Кампании по.: 2005-1015  
2006-1008  
2007-1003  
2008-1001

Дата: 25 июля 2007

Предмет: Yeti 600 SDI HO

№. 2008-1001

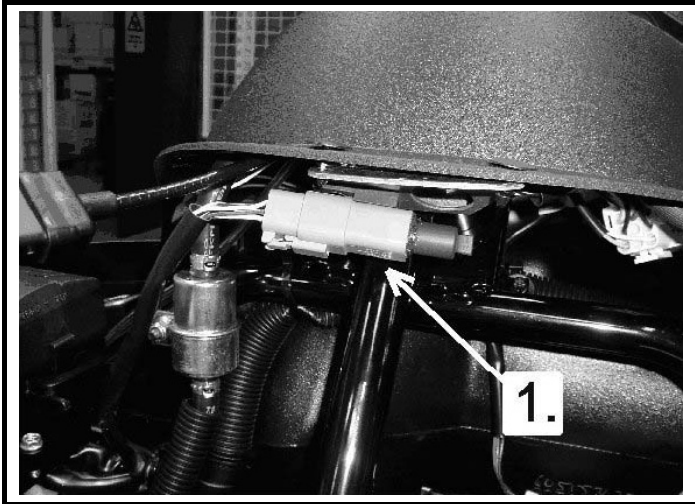
При эксплуатации снегохода на высоте свыше 1000 м над уровнем моря, возможна внезапная остановка двигателя. Эта остановка двигателя объясняется повышением напряжения на датчике давления воздуха.

- Удалите стандартную заглушку [1] диагностического коннектора.

- Замените стандартную заглушку диагностического коннектора заглушкой со встроенным конденсатором [1].

Установка заглушки со встроенным конденсатором на диагностический коннектор.
